WNP/18/BN/2025
Wrocław, 24 styczeń 2025 r.

Wykonanie robót budowlanych polegających na przebudowie i termomodernizacji:

Zadanie 1 - budynku Kultu religijnego nr 20 wraz z modernizacją infrastruktury technicznej i zagospodarowaniem terenu na terenie Akademii Wojsk Lądowych przy ul. Czajkowskiego 109 we Wrocławiu.

Zadanie 2 - budynku laboratorium nr 21 wraz z modernizacją infrastruktury technicznej i zagospodarowaniem terenu na terenie Akademii Wojsk Lądowych przy ul. Czajkowskiego 109 we Wrocławiu.

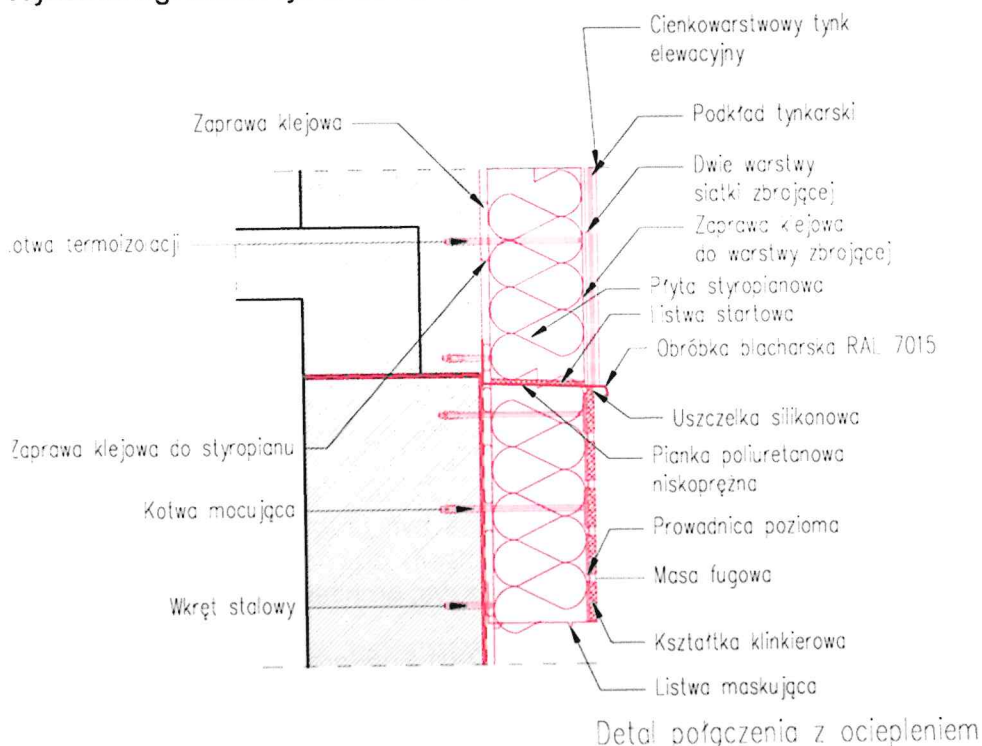
BUDYNEK 20 Zgodnie z rysunkami detali D-02 i D-03 wykończenie elewacji z płytek klinkierowych i tynku cienkowarstwowego na siatce należy wykonywać bezpośrednio na warstwie podstawowej docieplenia ze styropianu o gr. 16 cm. Oznacza to, że lico powierzchni z płytek klinkierowych będzie wystawione przed lico powierzchni tynkowanych o około 1 cm. Aktualnie lico powierzchni wykończonych płytkami klinkierowymi na pilastrach, cokołach, szczytach budynku, pasach pod okapami, czy środkowej trapezowej części elewacji północnej jest wystawione przed lico powierzchni tynkowanych o więcej niż 5 cm. Płytkami klinkierowymi wykończone są również powierzchnie prostopadłe do płaszczyzny elewacji, pomiędzy powierzchniami wykończonymi tynkiem i klinkierem. Czy

w wyniku remontu powierzchnia elewacji ma ulec spłaszczeniu? Jeśli nie, to proszę o jednoznaczne oznaczenie i zwymiarowanie na rysunkach elewacji fragmentów tworzących efekt trójwymiarowości oraz sprecyzowanie w jakiej technologii należy uzyskać ten efekt.

Należy utrzymać trójwymiarowość elewacji tj. 5-6cm między licem tynkowanym i okładziny ceramicznej. Ten efekt, w wysuniętych miejscach, należy uzyskać poprzez zwiększenie grubości ocieplenia pod okładziną ceramiczną lub zastosowanie w tym miejscu okładziny z cegły pełnej/dziurawki identycznej jak płytki ceramiczne - analogicznie jak w detalu przebudowy portalu wejściowego (D-11). Należy stosować system zawierający płytki L - „narożnikowe” i uzyskać efekt muru (wątek), nie dopuszcza się stosowania na narożnikach płytek płaskich stykających się narożnikowo fugą. Ostateczny materiał i kolorystyka do zatwierdzenia przez projektanta.
